「福島第一原子力発電所第1～4号機に対する「中期的安全確保の考え方」に基づく施設運営計画に係る報告書」の補正内容について

配置図

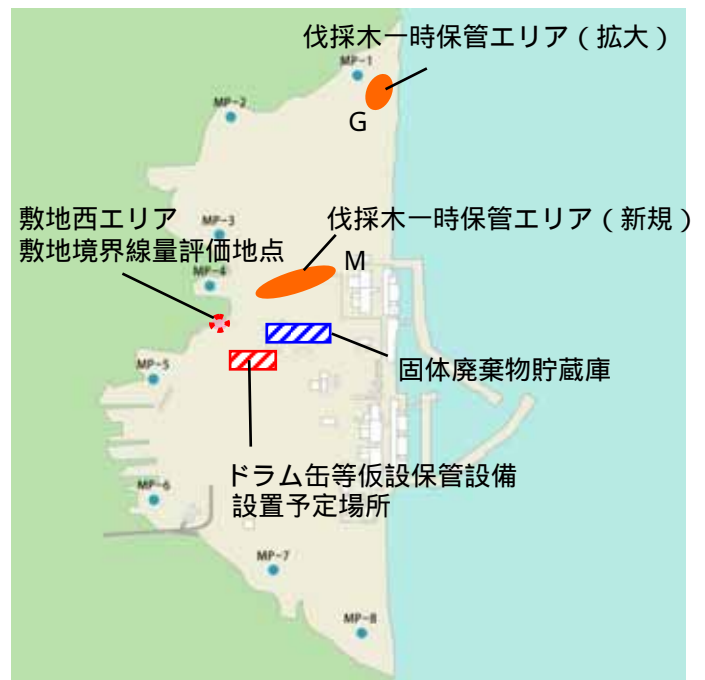
2. 伐採木一時保管エリアを追加及び拡大する

- ・伐採木一時保管エリアの拡大(敷地北エリア)

…右図G参照

- ・伐採木一時保管エリアの追加(敷地西エリア)

…右図M参照

なお、敷地西エリアにおける直接線及びスカイシャイン線の線量は、使用済燃料乾式キャスク仮保管設備に起因する分が年間約0.29mSv、固体廃棄物貯蔵庫に起因する分が年間約0.25mSv、ドラム缶等仮設保管設備に起因する分が年間約0.16mSv、伐採木一時保管エリアに起因する分が年間約0.02mSv、合計年間約0.72mSvである。
